CONS – ARAG - GGC146 – OBR

REFERENCIA: Contrato No. 382-2023 cuyo objeto es: "CONTRATAR A PRECIOS UNITARIOS FIJOS, LAS OBRAS REFERENTES AL MANTENIMIENTO Y REPARACIONES LOCATIVAS DE LOS SALONES COMUNALES EN LA LOCALIDAD DE RAFAEL URIBE URIBE EN LA CIUDAD DE BOGOTA.

ASUNTO: INFORME ACERCA NIVELES ESTABLECIDOS EN EL PISO DE SALONES DEL SEGUNDO NIVEL DEL EL PROYECTO DEL SALÓN COMUNAL DE AYACUCHO CON LA RESPECTIVA MODULACIÓN DEL ENCHAPE CERÁMICO TIPO 5 EN LOS SALONES DEL SALÓN COMUNAL AYACUCHO.

Plano con los niveles de pisos del proyecto Salón Comunal Ayacucho segundo Nivel

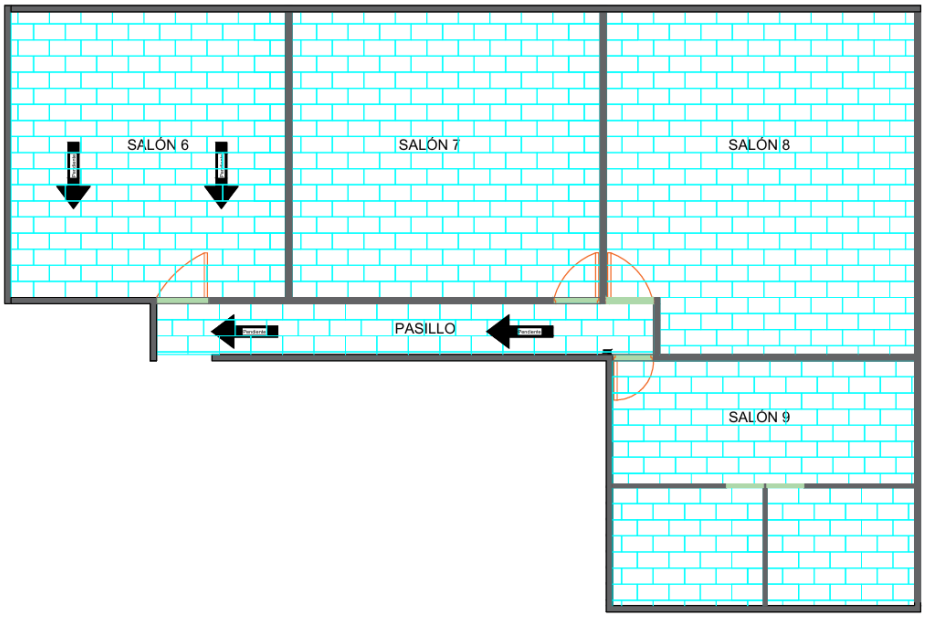
Por medio de la siguiente, **CONSORCIO ARAGÓN GTD** informa, que en proyecto del salón comunal de Ayacucho, después de realizar las demoliciones de los pisos existentes en el segundo nivel, al quedar descubierta la placa de piso, se identificó que tenia un fuerte desnivel, en los salones 6, 7 y 8 **(figura 1)**, siendo la del salón 6 las más pronunciada todas. Por tal motivo se buscó darle al afinado de piso un empendietado diferente, ya, que puntos más altos se encontraban en las ventanas de los salones con una diferencia hasta de más de 10 cm en el salón 6 con respecto al lugar que se buscaba llega como nivel cero o nivel menor, que en este caso sería la entrada al pasillo.

Para realizar esta actividad se decidió, ejecutar una capa de mortero conforme al ***Ítem 7.1 Final*** con una relación del 1 a 3, dejando una superficie mas plana y con una pendiente con una mayor moderación que termina en el inicio del pasillo, sin que se tenga algún tropezón o desnivel pronunciado en su recorrido de los salones a la entrada inicial del pasillo.
